La Chorrera, 19 de junio de 2023
DRPO-DIREC-SEIA-NE-690-2023

En seguimiento al proceso de evaluación del **ESTUDIO DE IMPACTO AMBIENTAL CATEGORÍA I, PROYECTO: "PH MODERNA"**, ubicado en el corregimiento de Juan Demóstenes Arosemena, distrito de Arraiján, provincia de Panamá Oeste, ingresado el 31 de marzo de 2023, para su evaluación por la Sección de Evaluación de Impacto Ambiental del Ministerio de Ambiente de Panamá Oeste, deseamos expresarle que luego de evaluar el Estudio de Impacto Ambiental, tenemos a bien solicitarle lo siguiente:

Por este medio dándole seguimiento al proceso de evaluación del estudio de impacto ambiental categoría I, PH MODERNA, en donde se nos solicita la primera información aclaratoria mediante nota DRPO-DIREC-SEIA-NE-690-2023, le damos respuestas a las interrogantes solicitadas.

Gráficos del sistema de tratamiento a utilizar

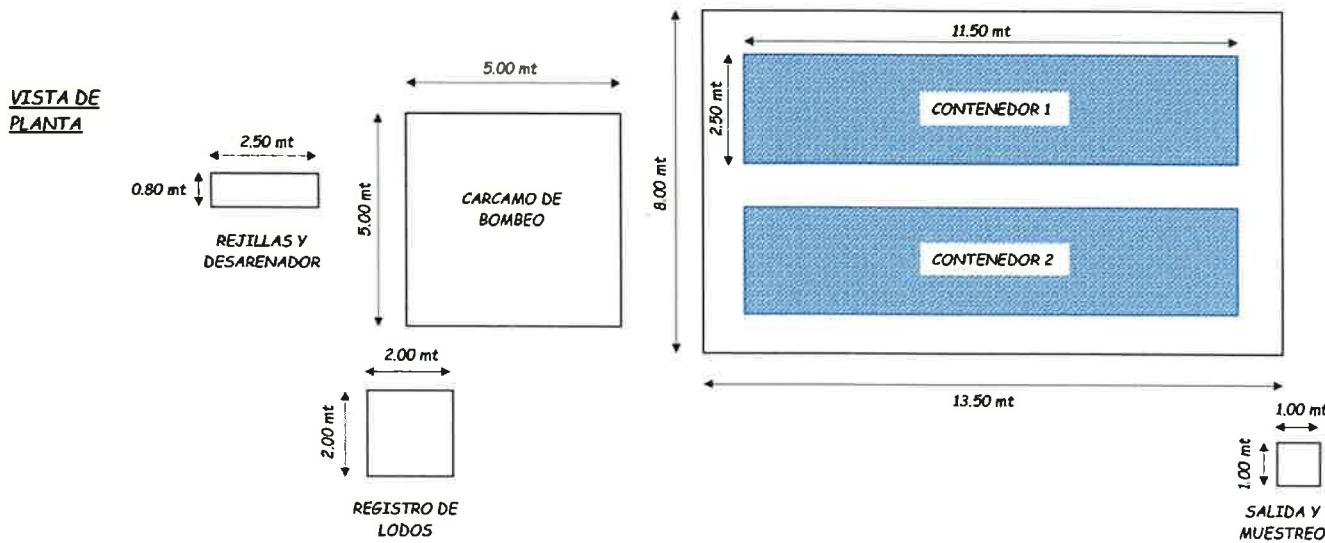
- b. Justificar a través de un estudio y/o caracterización técnica con los debidos resultados, esquema y/o diseños, planos de funcionamiento para el manejo del sistema de tratamiento de aguas residuales a utilizar e indicar (con coordenadas) el punto de descarga del mismo.

En cuanto al sistema de tratamiento este será un reactor de lecho sumergido el cual consiste en atravesar un lecho filtrante sobre el cual se ha desarrollado adherido un cultivo bacteriano llamado biopelícula el cual degrada la contaminación orgánica disuelta, según el diseño que exponemos, ocurrirán dos procesos de forma simultánea: SBR y FBR (aeróbico – anaeróbico con soporte biológico + físico químico), **(seguidamente presentamos ficha técnica)**.

Este sistema a utilizar estará ubicado en las coordenadas N 987184.04 E 635011.93, lo cual involucra un área de 450m², el punto de salida del agua de descarga, estará en las coordenadas N987157.30 E635900.71, saldrá mediante tubería de PVC de 6" y tendrá una extensión hasta descargar en la tubería lineal de 24" de 69.69 metros lineales, des este punto las aguas serán conducidas a través de la tubería de 24" a una extensión de 316 metros lineales hasta el punto de descarga ubicada en la coordenada N987182.66 E635580.34 en la quebrada sin nombre, la cual tiene un recorrido de 385.69 metros lineales. Cabe destacar que de la salida del sistema de tratamiento a la tubería de 24" se ubicará en la coordenada N987094.54 E635870.40 una tanquilla la cual permitirá monitorear el agua de descarga e incluso permitir el mantenimiento de la tubería.

Ver adjunto grafico del sistema de tratamiento y planos que describe la ubicación del sistema de tratamiento, la tanquilla, la tubería de 6" que sale del sistema hasta el punto de descarga en la tubería de 24" y el recorrido de la tubería de 24" hasta el punto de descarga final en la quebrada sin nombre.

Planos de ubicación del sistema de tratamiento y del sistema de tuberías hasta el punto de descarga.

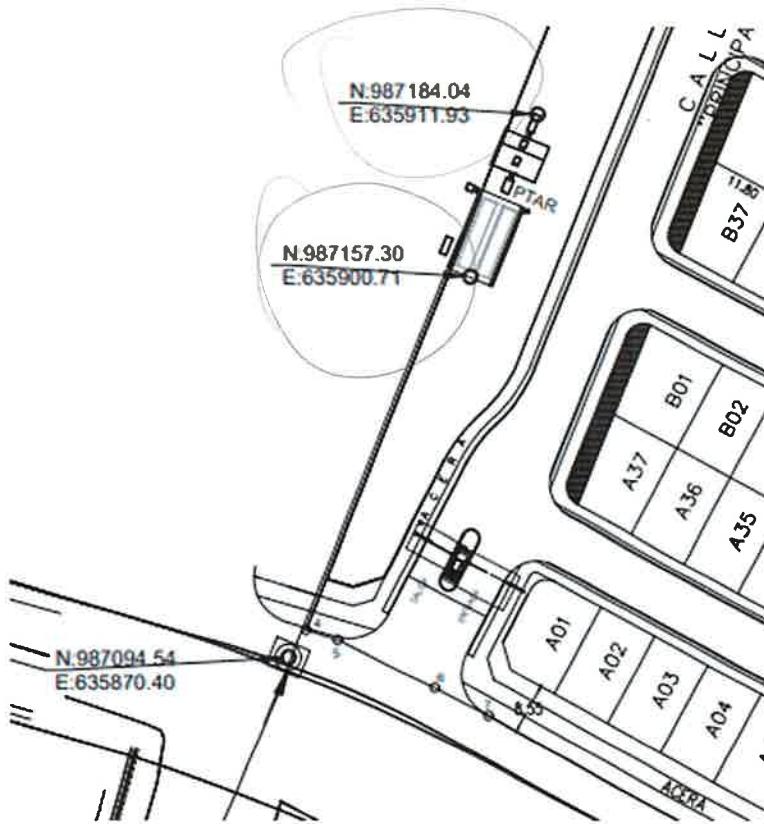
- a. Presentar otras alternativas u opciones para la disposición final de las aguas residuales de la Planta de Tratamiento del proyecto, que permita el manejo del volumen de agua que se contempla descargar.

RESPUESTA: la descarga de las aguas tratadas será dirigidas en primera instancia hacia una tubería de 24 pulgadas que pasará en la servidumbre frontal del predio, específicamente en la coordenada N987083.35 E635866.68, la cual conducirá estas aguas para su descarga final, hacia la Quebrada sin nombre ubicada en las coordenadas N987182.66 E635580.34. adjuntamos seguidamente imagen satelital y plano para ilustrar lo señalado.

PROYECTO VERONA
FECHA: 17 AL 18 DE MARZO 2022

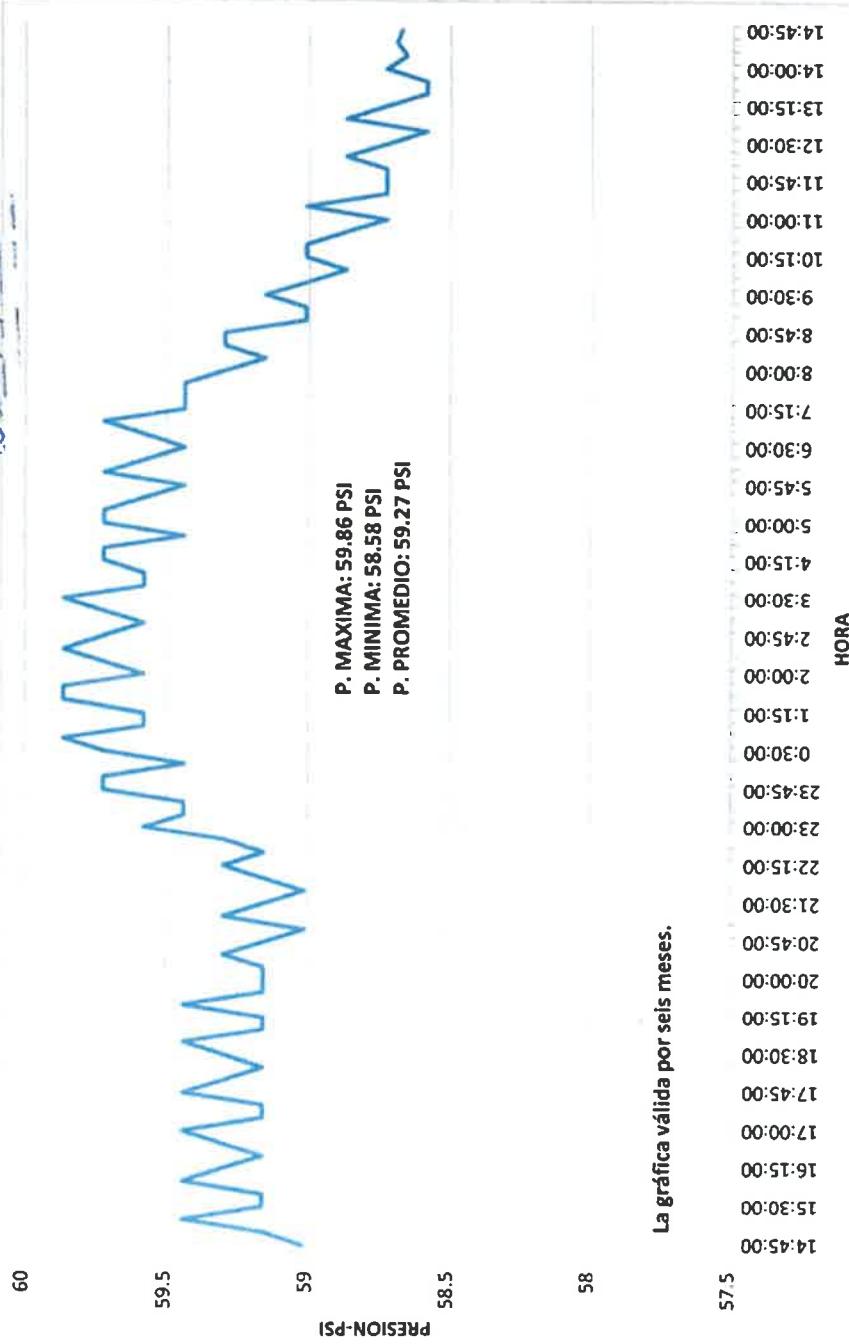
- a. Presentar la certificación de interconexión para el abastecimiento de agua potable otorgada por el Instituto de Acueductos y Alcantarillados Nacionales (IDAAN), o en su defecto, que otras alternativas se podrá presentar para el suministro de agua potable para el proyecto.

Ver seguidamente pruebas de presión echas para el proyecto VERONA el cual está muy cercano a este proyecto y que indica tener capacidad para aportar agua potable a estas nuevas residencias.
